Bebauungsplan

WA „ Mitterfeld „ DB Nr. 38

Ortsteil Vornbach am Inn

Begründung zur Deckblattänderung Nr. 38:

Änderung des Bebauungsplanes „Mitterfeld„ mit Deckblatt 38

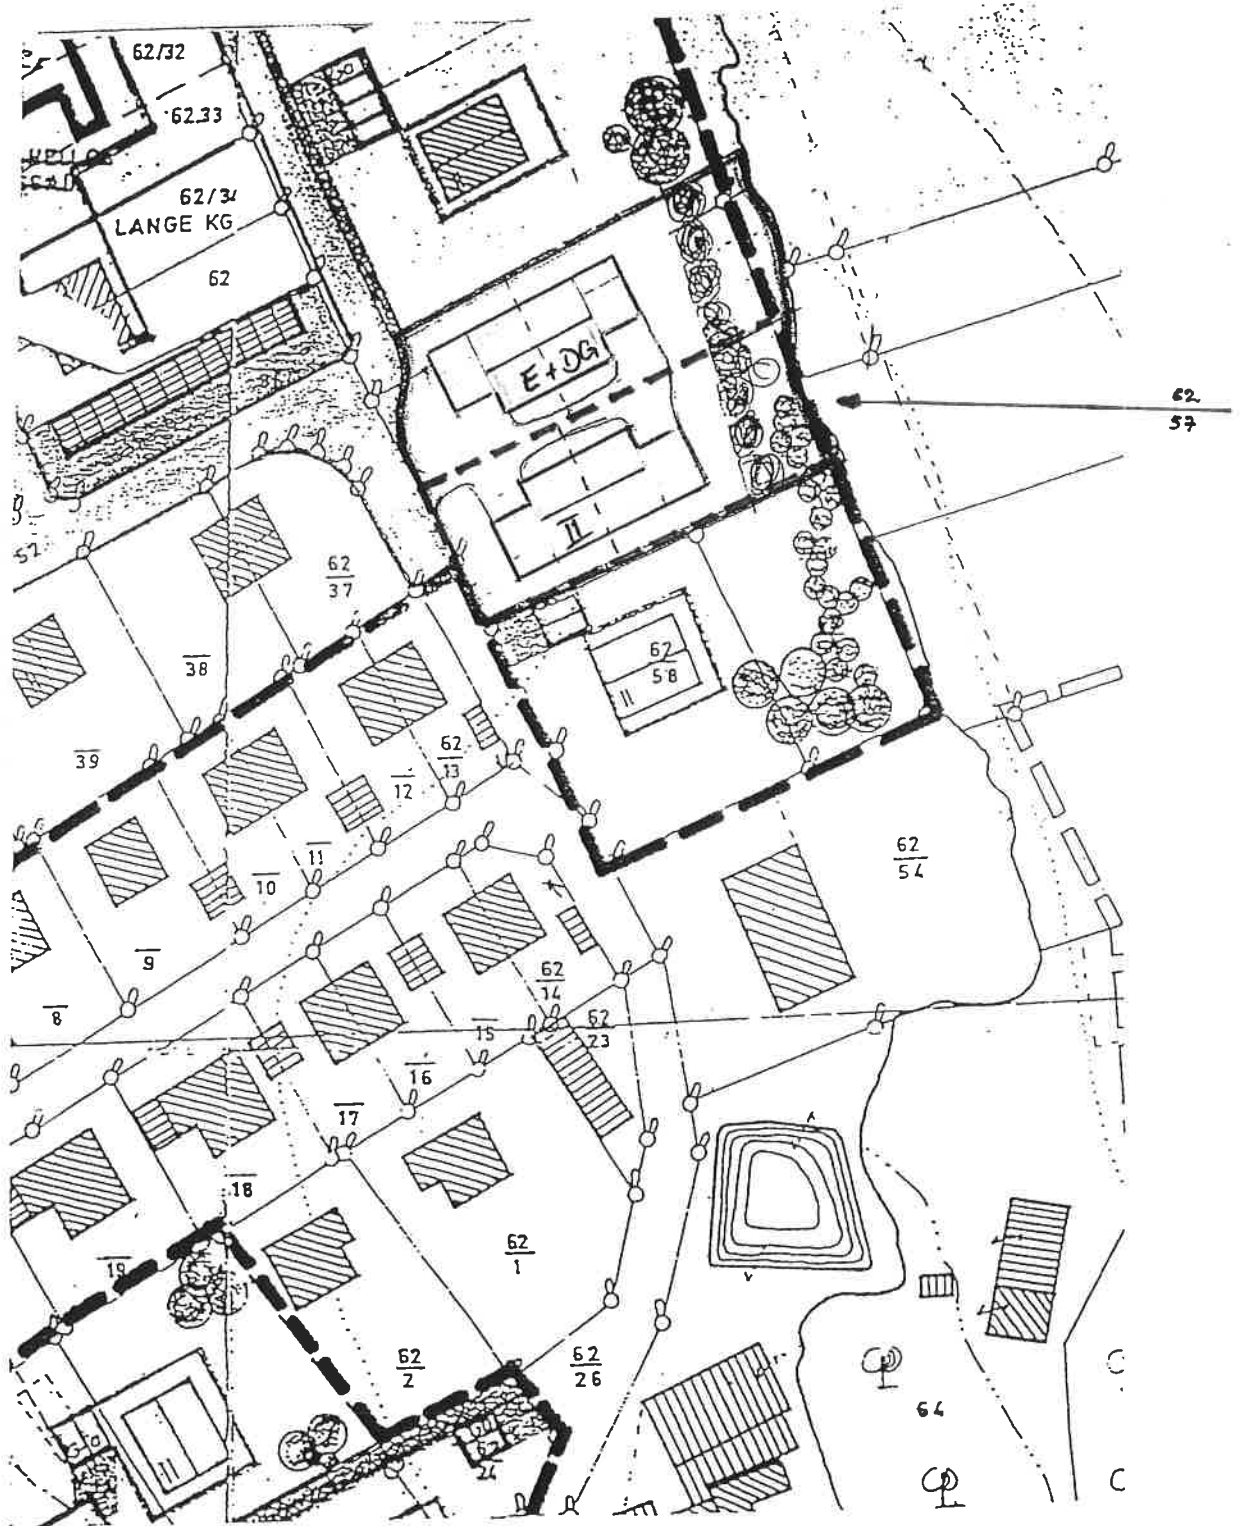
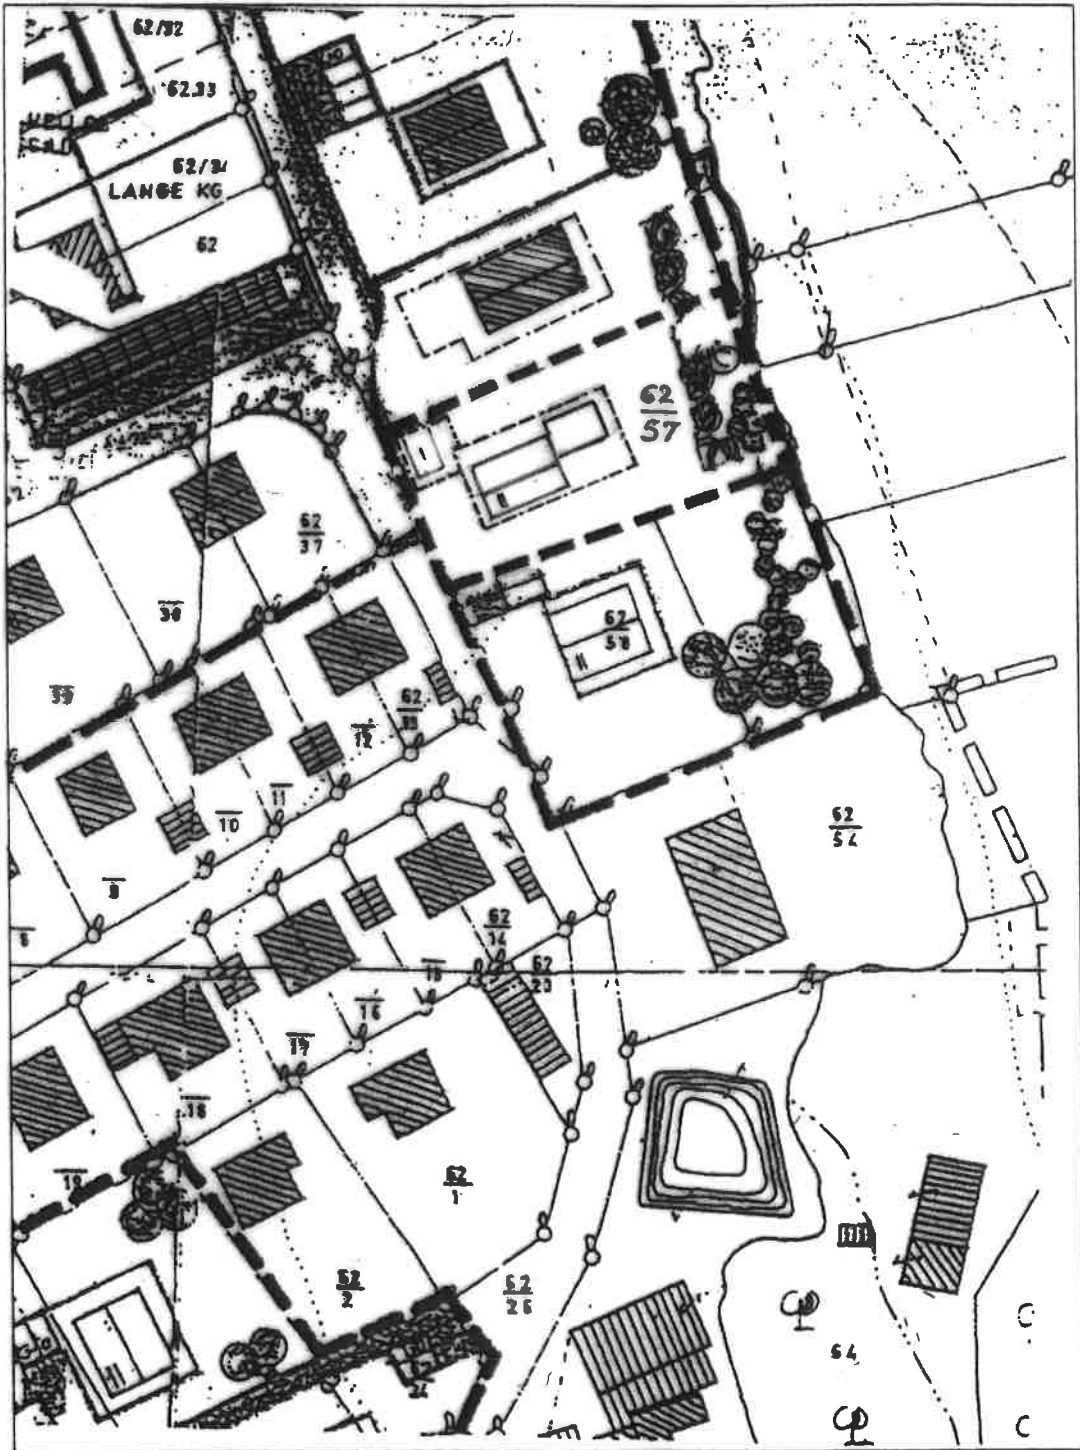
Für das Bauvorhaben werden die Baugrenzen der Bauparzelle angepasst.

Änderungen bei den textlichen Festsetzungen (für die Flurnummer 62/57 gültig)

Dachform für Anbau:

Wie bisher, zusätzlich:

zulässig sind Flachdächer mit Kies oder Begrünung

wie bisher, zusätzlich:

Flachdach bis 5°

Flachdach mit Kies oder Begrünung
